第8回 特定兼用キャスクの設計の型式証明等に係る審査会合(2021年3月22日)

資料1-1

# 発電用原子炉施設に係る特定機器の 設計の型式証明申請

## 設置許可基準規則への適合性について (第3条・第4条・第5条・第6条・第8条・第12条・第16条関連)

## 指摘事項(No.4)

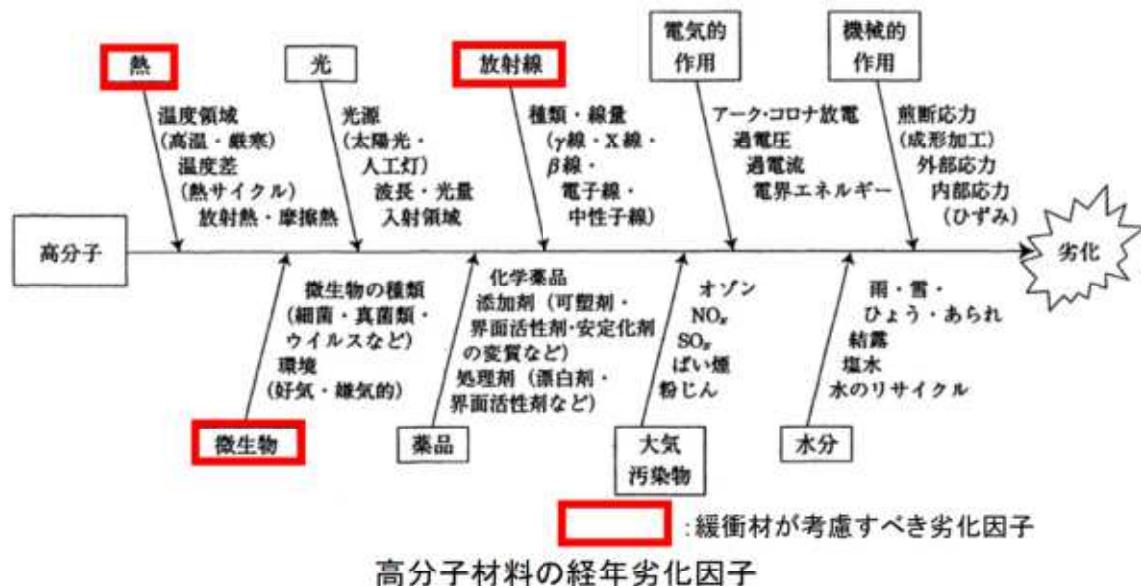
緩衝体について、材料としている木材の長期健全性を、使用期間中の検査の考え方も含めて説明すること。

MSF-24P型は、貯蔵用緩衝体の装着により蓋部の金属部への衝突が生じない設置方法とする基本設計方針である。貯蔵用緩衝体の緩衝材に木材を用いる場合の長期健全性については、以下の経年変化要因に対する緩衝性能への影響を評価している。

- 高分子材料の一つである緩衝材(木材)の劣化因子を下図に示す。
- 緩衝材は、カバーブレートに覆われた設計としており、大気から遮断した環境にあることから、光、電気的作用、大気汚染物の影響はなく、水分については、木材が含有する水分以外が侵入することはない。また、薬品の使用及び機械的作用による影響もない。したがって、腐食(微生物)、熱及び放射線照射が主な経年変化要因となる。
- 緩衝体は、兼用キャスクの落下や飛来物等のエネルギーを緩衝材の圧縮変形により吸収し、兼用キャスクに生じる荷重を緩和する機能を有することから、上記経年変化要因による、緩衝材の緩衝性能(圧縮強度)への影響について評価する。
